**Studio Preliminare Ambientale (art.20 D.Lgs.152/2006 e ss.mm.ii.)  
IMPIANTO TPL ELETTRIFICATO A TECNOLOGIA INNOVATIVA TRA PESCARA E  
MONTESILVANO**

**Precisazioni in merito alle osservazioni presentate**

Figura 1 - contenuti del sito [www.artaabruzzo.it](http://www.artaabruzzo.it) alla data del 07/04/2013

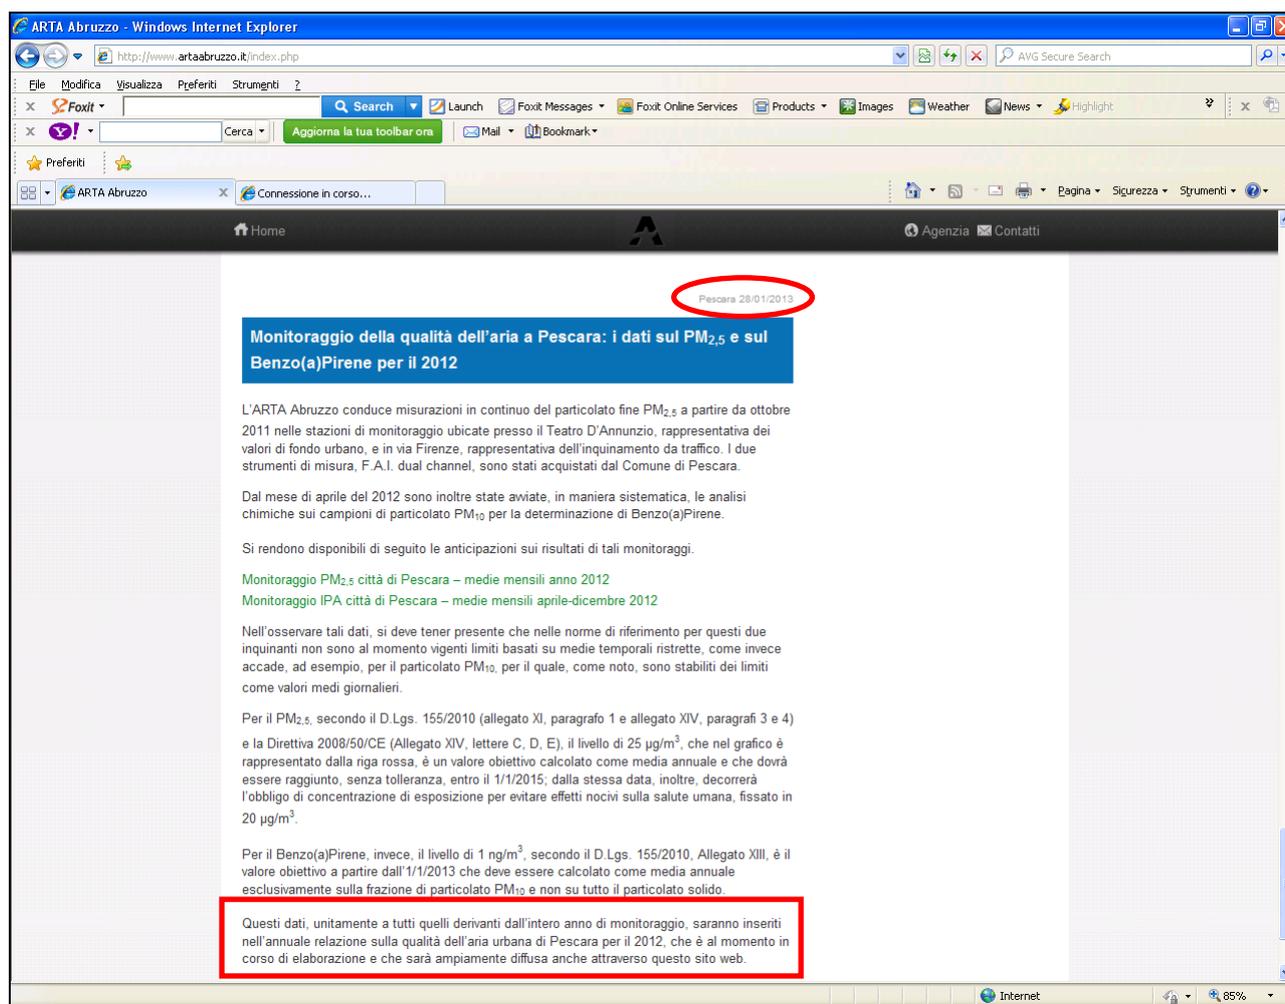
1. I **"dati aggiornati" al 2012 citati nella osservazione C non erano disponibili sul sito dell'ARTA** al tempo della consegna dell'elaborato;
2. Il **sistema di priorità semaforica previsto** in corrispondenza delle intersezioni lungo il tracciato in sede propria **è di tipo automatico** pertanto **le soste dei mezzi in direzione mare-monti sono limitate al tempo di passaggio del mezzo.**

In relazione al punto 1 si precisa che per la redazione dello studio preliminare, sono state ovviamente consultate le pagine del sito web dell'ARTA, al fine di reperire dati e documentazione inerente l'Ambiente (con particolare riferimento alla qualità dell'aria).

Alla data di consegna dello studio preliminare non erano ancora disponibili sul sito web [www.artaabruzzo.it](http://www.artaabruzzo.it) "precise relazioni" recanti dati relativi al 2012 di qualità dell'aria, come è evidente dalla Figura 1. In tale figura si legge che i dati inerenti i monitoraggi della qualità dell'aria del Comune di Pescara relativamente all'anno 2012 sarebbero stati inseriti nella relazione annuale che al momento era ancora in corso di elaborazione (notizia riportante la data del 28/01/2013).

Figura 4 – magneti di uso comune e loro dimensioni

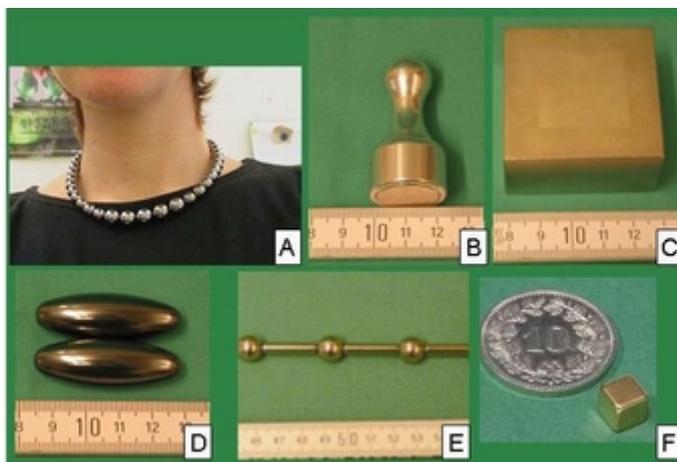
Per quanto riguarda le supposte carenze nell'esaminare l'aspetto dell'inquinamento elettromagnetico, si precisa che al paragrafo 6.8.2 (pag.105) dello SPA **è stato ampiamente trattato tale aspetto del progetto, citando sia dati provenienti da studi del settore, sia le relazioni sviluppate sul sistema TPL stesso da tecnici abilitati per le quali l'ARTA di Pescara ha inviato in data 27 Settembre 2010 il proprio parere positivo** in merito alla realizzazione della cabina. Ancora una volta per poter comprendere lo studio è necessaria la lettura dell'intera trattazione e non è sufficiente consultare la tabella al paragrafo 8 il cui scopo è puramente riassuntivo. Si precisa inoltre che nello SPA sono stati considerati e ampiamente trattati sia il CEM generato dalle sottostazioni (pag. 106) sia quello generato dalla linea di alimentazione (pag.107). Seguono alcune considerazioni in merito agli effetti sulla salute pubblica del campo magnetico indotto generato dai marker magnetici (annegati nel fondo stradale) che non è stato trattato nello SPA per le motivazioni di seguito esposte ma che, viste le osservazioni sollevate, si procede ad approfondire per fugare dubbi nel merito.

Si precisa che i magneti potenti sono molto diffusi in forme e dimensioni molto diversificate, per esempio nelle economie domestiche oppure possono essere integrati in oggetti d'uso quotidiano come indumenti, gioielli e occhiali ed essere dunque difficilmente riconoscibili come tali. I magneti possono assumere forme assai diverse poiché sono fabbricati pressando una polvere e poi ricoperti di nichelio, argento, oro ecc. come componenti di giocattoli, oggetti d'uso, gioielli o indumenti (vedi Figura 4).
